# 无锡地铁集团有限公司

锡地铁函〔2022〕45号

## 关于清源路与观顺道交叉口西北侧地块 地铁保护意见的函

清源路、观顺道交叉口西北侧地块与规划地铁关系图

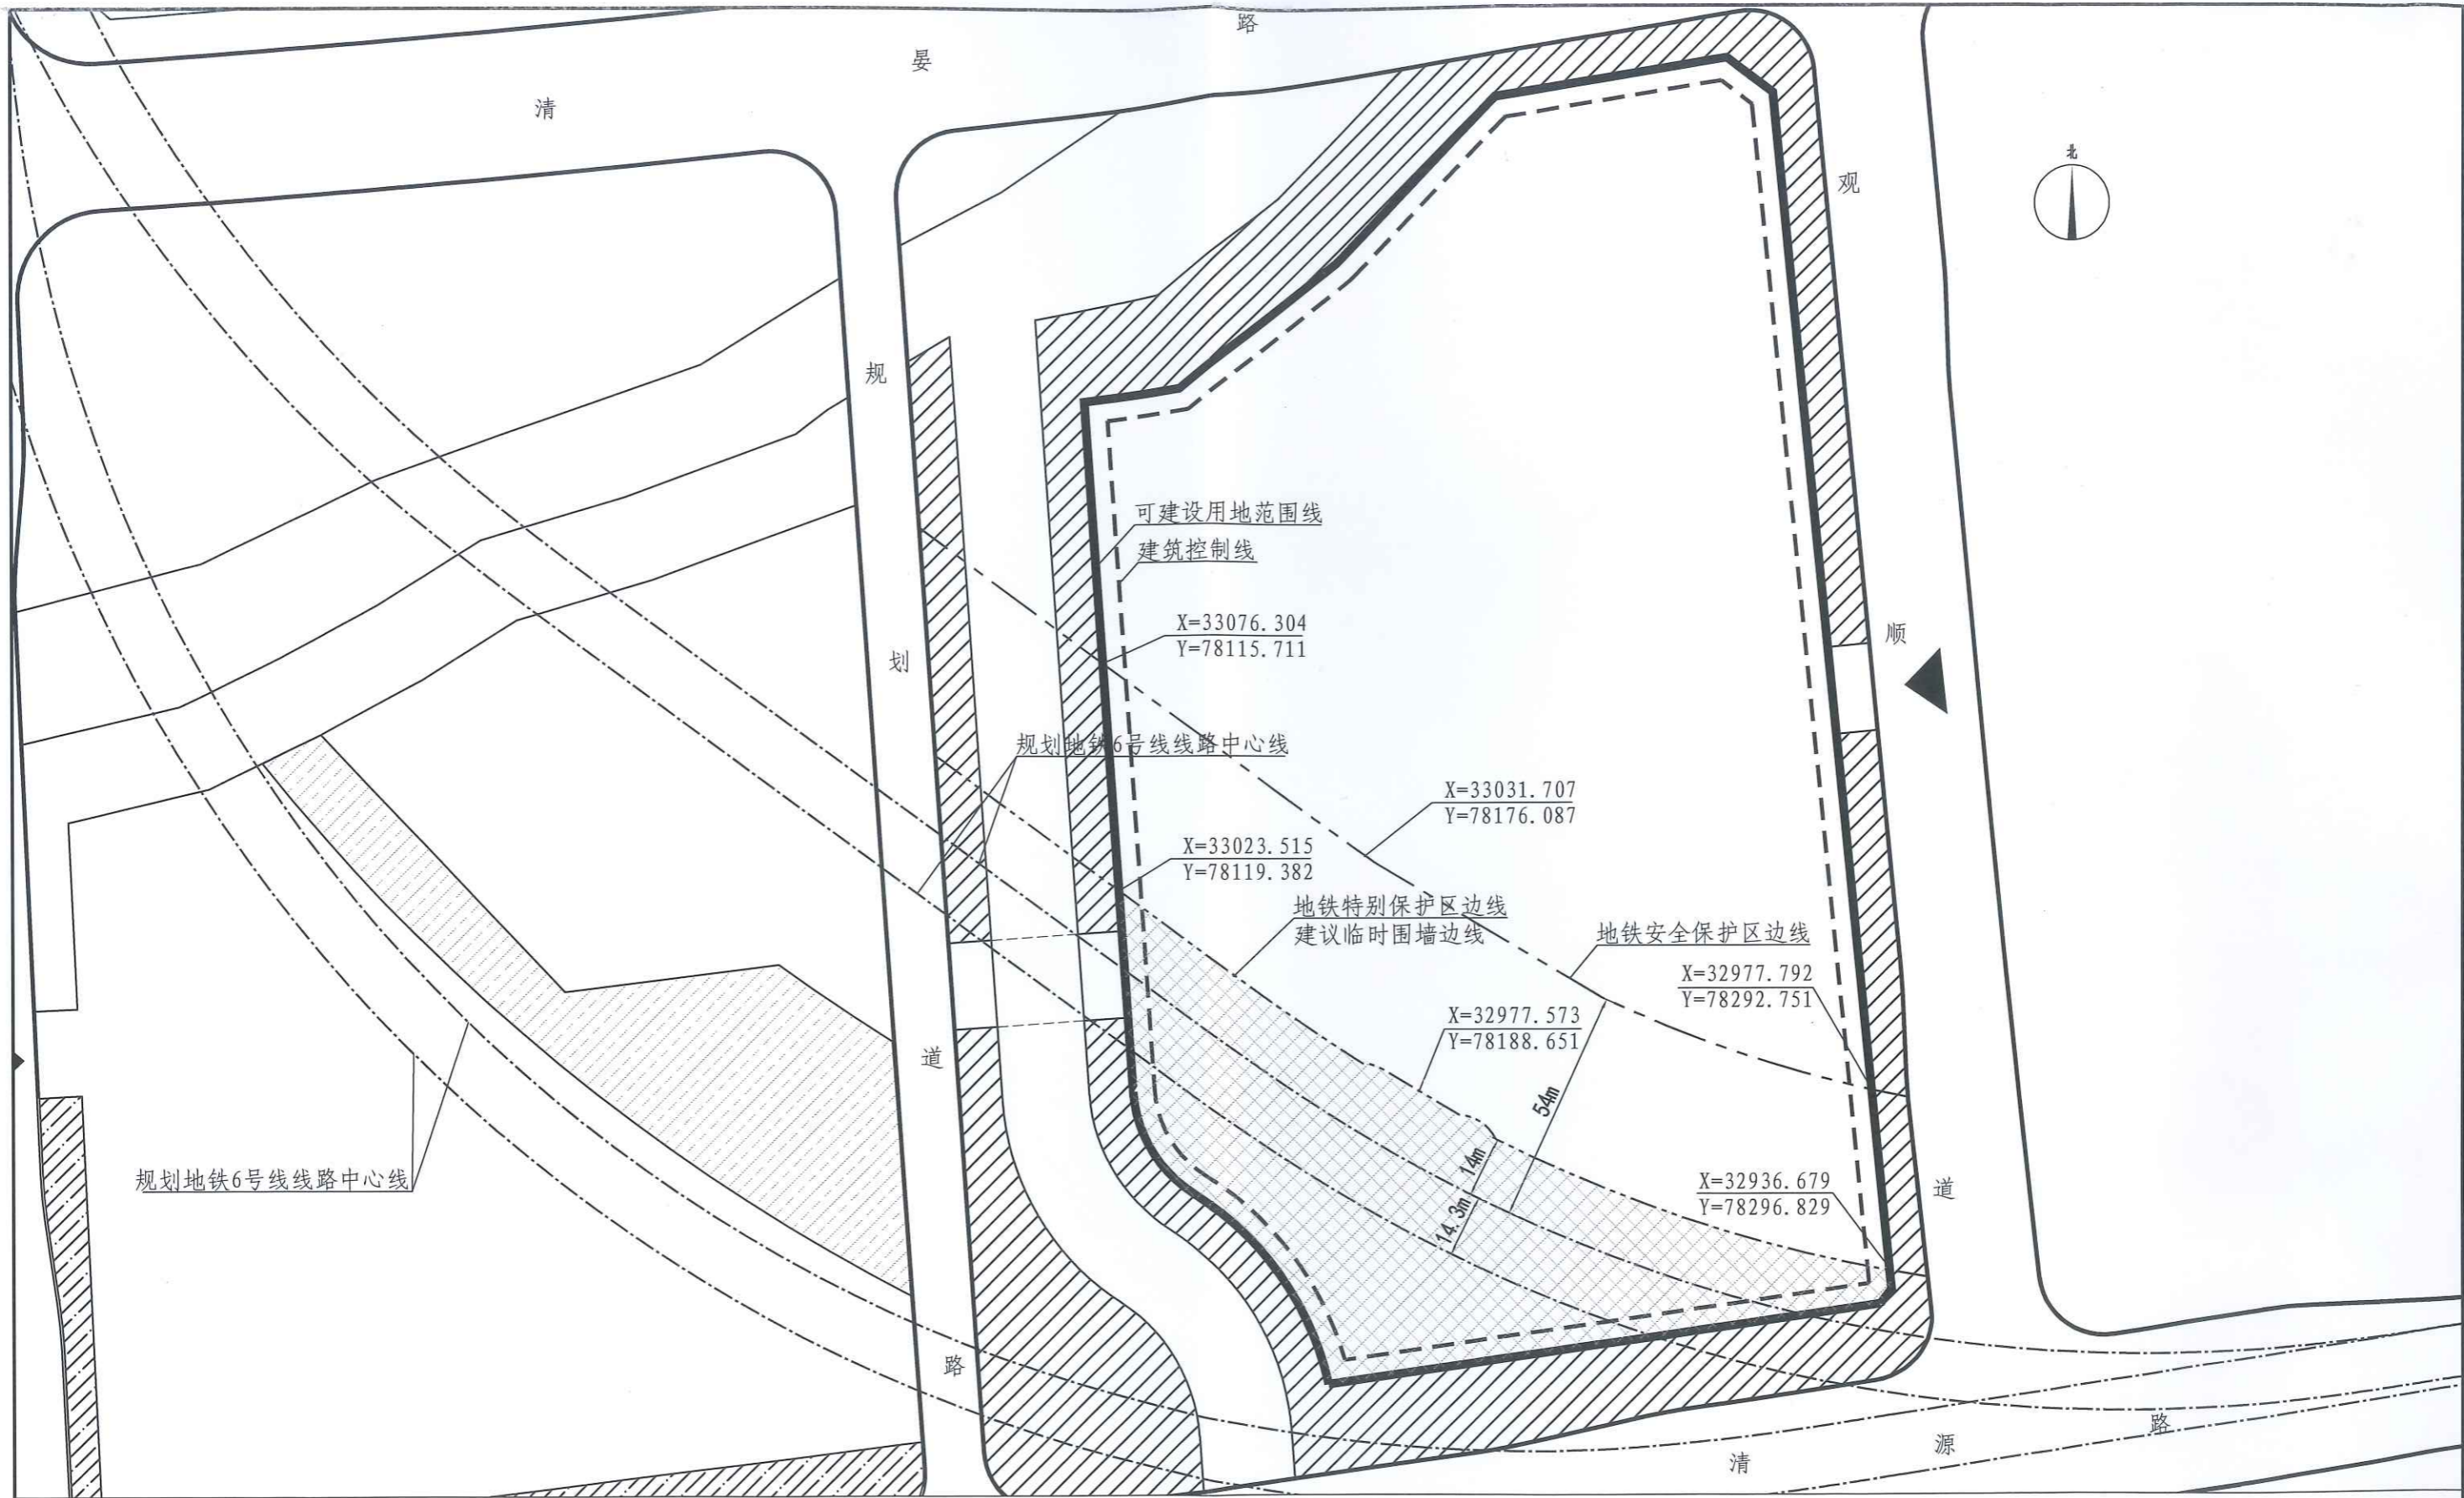
建议地块西侧出入口及桥向北侧平移63米，避开地铁特别保护区布置。地块西南侧临时围墙建议按图中北侧地铁特别保护区边线布置，待地铁6号线实施后与地铁集团协商永久围墙实施方案和具体位置，不得影响地铁6号线建设与运营。规划河道的实施应与地铁建设统筹考虑，不得影响后续地铁的建设和运营。

- 6、建议地块西侧出入口及桥向北侧平移63米，避开地铁特别保护区布置。
- 7、地块西南侧临时围墙建议按图中北侧地铁特别保护区边线布置，待地铁6号线实施后与地铁集团协商永久围墙实施方案和具体位置，不得影响地铁6号线建设与运营。
